## **Avis**

**sur le projet de construction d'une centrale photovoltaïque**

**au sol sur la commune de Weinbourg (67)**

n°MRAe 2019APGE56

## la délimitation de la zone humide après sondages et l'implantation des sondages

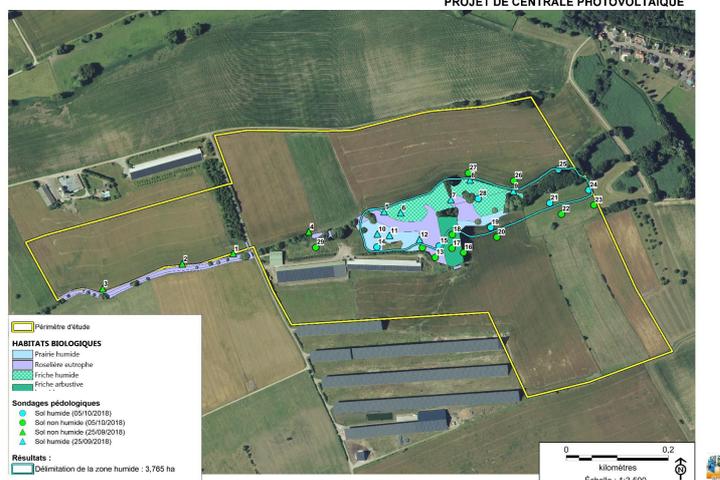
Cette étude montre ainsi que la zone de projet est traversée en totalité par des habitats caractéristiques de zone humide (boisements linéaires humides, prairies humides, roselières, cariçaies, mégaphorbiaies)<sup>14</sup>. C'est donc l'ensemble de cette zone qui aurait dû faire l'objet de sondages pédologiques y compris de part et d'autre de la frontière supposée de la zone humide ce qui n'est pas le cas actuellement<sup>15</sup>.

L'Ae constate que l'installation de panneaux solaires en zone à dominante humide pressentie n'est pas exclue en totalité. L'étude pédologique devra donc être complétée par une nouvelle série de sondages sur la partie de la zone humide comprise entre la prairie humide et la roselière. Ces sondages devront être effectués à une période favorable à leur bonne interprétation.

15 La figure indiquant le résultat des sondages montre clairement que la partie de la ZDH située entre la prairie humide et la roselière a été très peu sondée. Il n'y a en effet que 2 sondages entre les sondages n°1 et 10. Ces 2 sondages (n°4 et n°29) sont relativement éloignés de la ligne définie comme limite de la zone humide.

De plus, les sondages ont été réalisés en septembre et octobre 2018, exactement à l'opposé de la période suggérée par la note technique du MTES, sans préciser si l'on se trouve ou pas en présence de l'un ou des deux types de sols cités par la note technique.

***L'Ae recommande de compléter l'étude pédologique par une nouvelle série de sondages entre la prairie humide et la roselière et qui devront être effectués à une période favorable à leur bonne interprétation. En cas de confirmation de présence de la zone humide sur toute la traversée du terrain, l'Ae recommande d'étendre le périmètre excluant l'implantation de panneaux solaires à l'ensemble de cette zone.***
